DICTAMEN SECTORIAL DIRECCIÓN DE PLANIFICACIÓN

“Sistema de macro recolección y tratamiento de efluentes cloacales, Villa Tulumaya – Lavalle”

Figura N° 1: Foto de la actual Estación de Bombeo y del boulevard por donde irá la traza proyectada

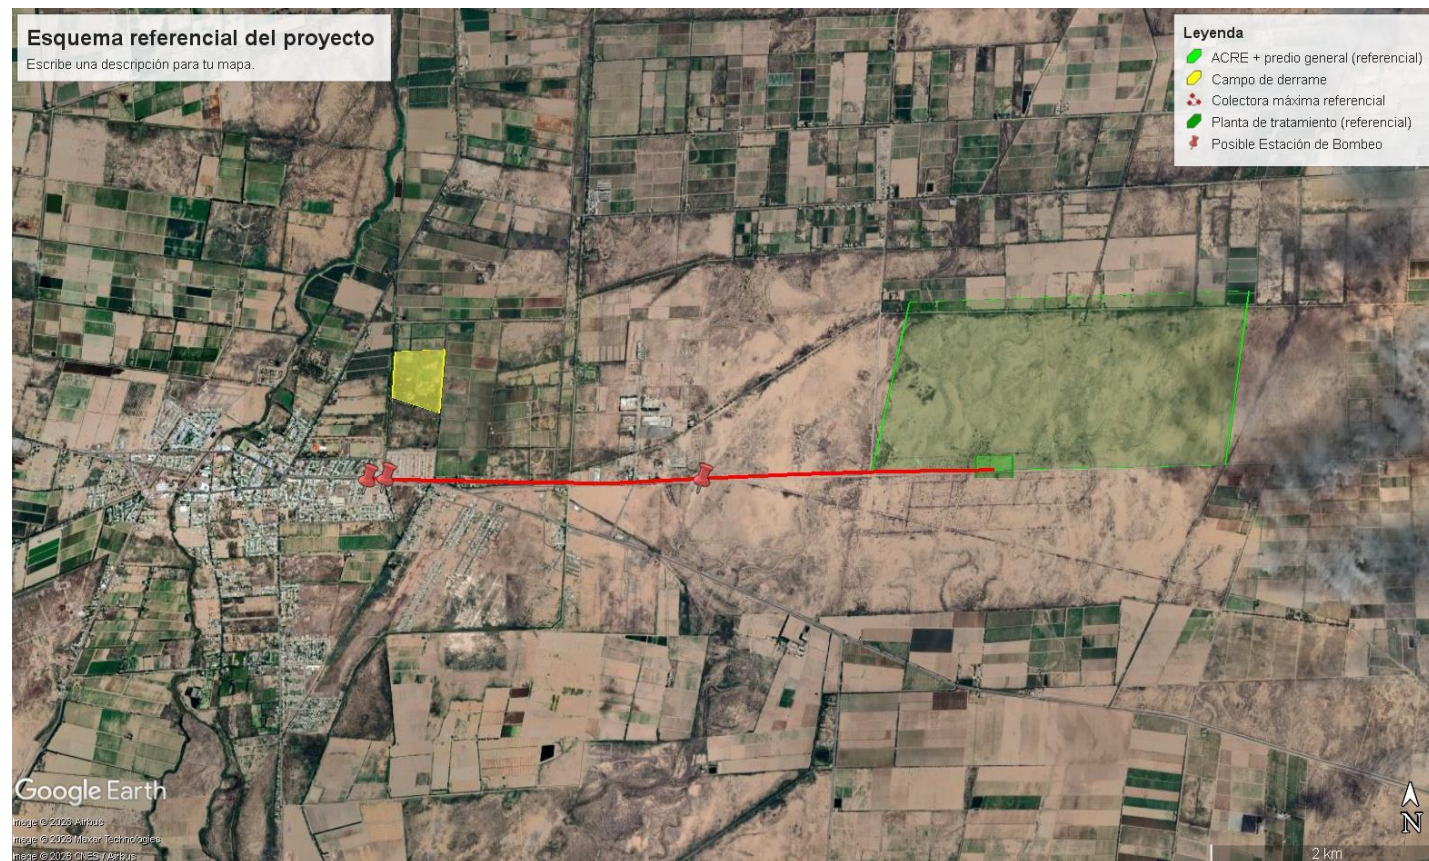
La traza proyectada (indicada en color rojo en la Figura N° 2) se inicia en el área urbana, en las cercanías de la estación de bombeo existente, ubicada sobre calle Belgrano (Ruta Provincial N° 34) en su intersección con calle Irigoyen. En la Figura N° 1 (izquierda) se presenta una imagen de dicha estación de bombeo, mientras que en la imagen de la derecha se observa el boulevard por el cual se desarrollará parte de la traza proyectada. Desde este punto, la colectora máxima se extiende en sentido oeste–este, atravesando el borde sur del área urbana y sectores rurales periurbanos.

Figura N° 3: Clasificación del Territorio establecida en el Plan Provincial de Ordenamiento Territorial

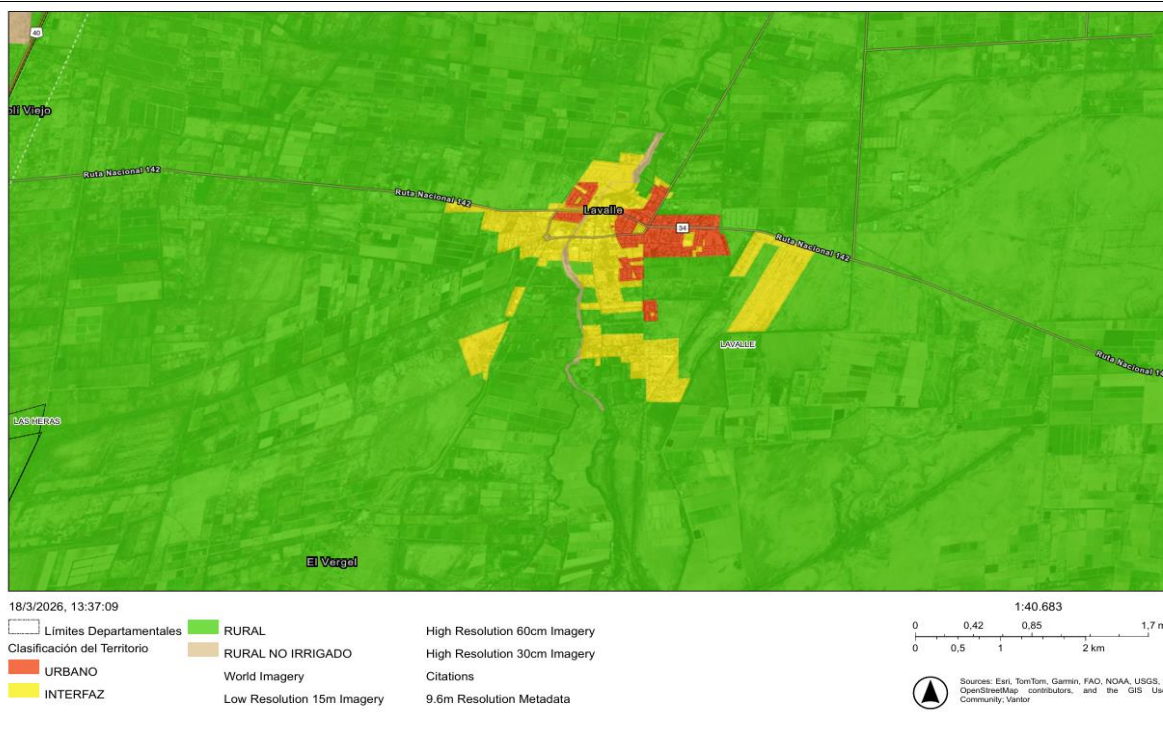
Según se observa en la Figura N° 3, el área de estudio presenta una estructura territorial compuesta por áreas urbanas, de interfaz y rurales irrigadas. El proyecto articula el área urbana de Villa Tulumaya, donde se origina el sistema con el sector rural donde se localizan la planta de tratamiento y el ACRE, atravesando zonas de interfaz.

Asimismo, la imagen evidencia que el campo de derrame actual, ubicado próximo al área urbana, constituye una localización territorial inadecuada. Frente a ello, el proyecto propone una reorganización del sistema de saneamiento, trasladando el tratamiento a un área rural, en concordancia con los criterios del PPOT.

Figura N° 4: Zonificación establecida en el Plan Municipal de Ordenamiento Territorial de Lavalle

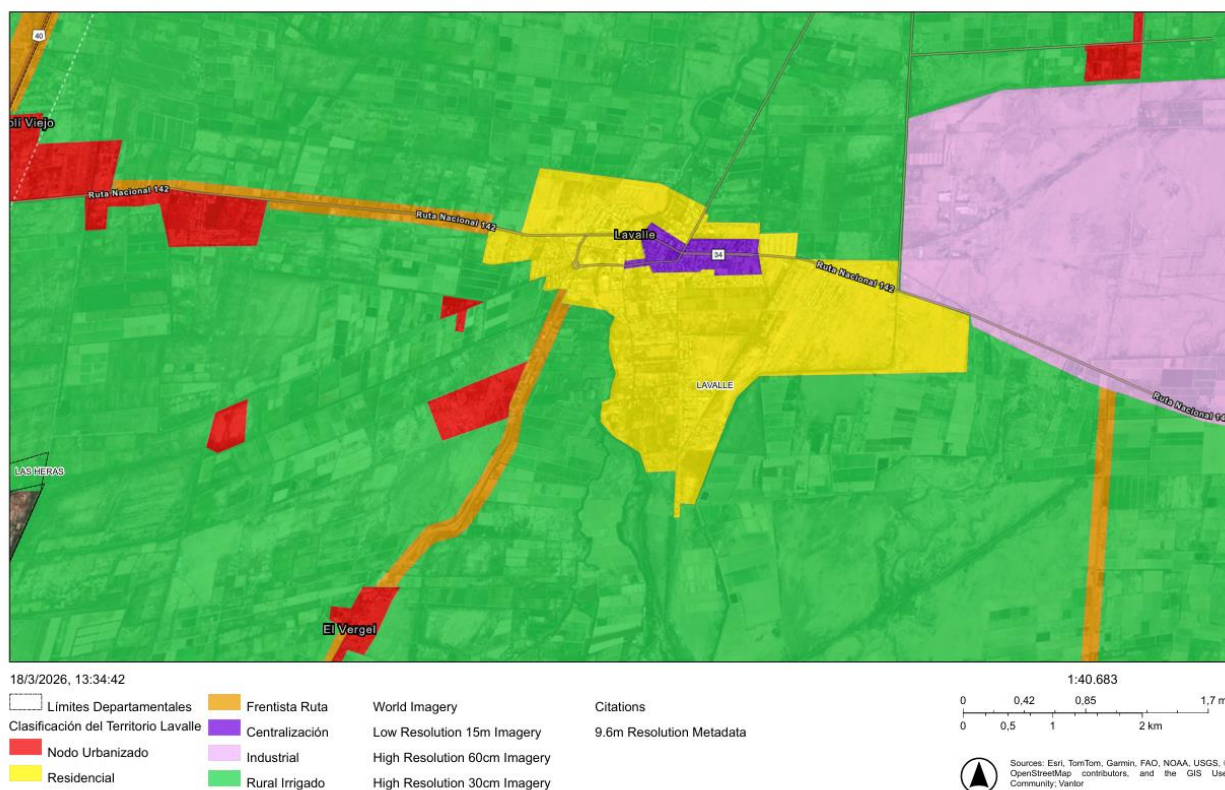
Según se observa en la Figura N° 4, el área de estudio presenta una estructura territorial compuesta por un núcleo urbano consolidado correspondiente a Villa Tulumaya, sectores de interfaz asociado a áreas residenciales en expansión, y un predominio de áreas rurales irrigadas en el entorno del proyecto. Asimismo, se identifican áreas de centralidad y equipamiento, vinculadas a la provisión de servicios, y sectores puntuales con uso industrial.

Asimismo, la figura permite identificar que el campo de derrame actual, ubicado próximo al área urbana y de interfaz, constituye una localización territorialmente inadecuada. Frente a ello, el proyecto propone una relocalización funcional del sistema de saneamiento, trasladando el tratamiento hacia áreas rurales, en concordancia con los criterios de zonificación y ordenamiento del PMOT.
